**改善箇所説明図 (改善対策 ATTO 3直前直左の視認性の問題)**

**改善の内容**

## 識別

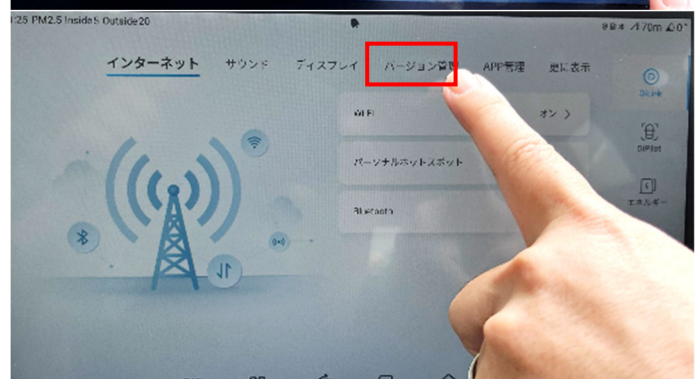
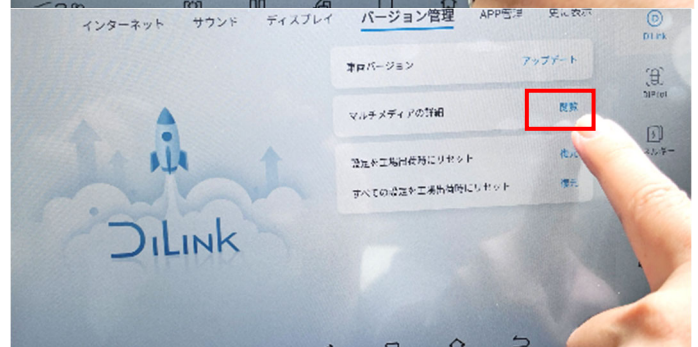
液晶表示式センターディスプレイにおいて、プログラムが不適切な為、車両を後退して駐車後に再始動して前進しようとする時、使用者が画像の操作をするまで、リヤカメラ画像が表示されたままとなり、直前直左の視認性が確保されません。

液晶表示式センターディスプレイのプログラムを、走行モードの前後の選択に自動連動し、各カメラ画像を表示させ、直前直左の視認性が確保される対策プログラムに更新します。

識別：プログラムのバージョン番号が3.1.32.2305020.1以降であれば対策済です。

マルチメディアの詳細画面の「システムのバージョン：」の右側が(対策済の場合には)  
**13.1.32.2305020.1**以降である事を確認します。
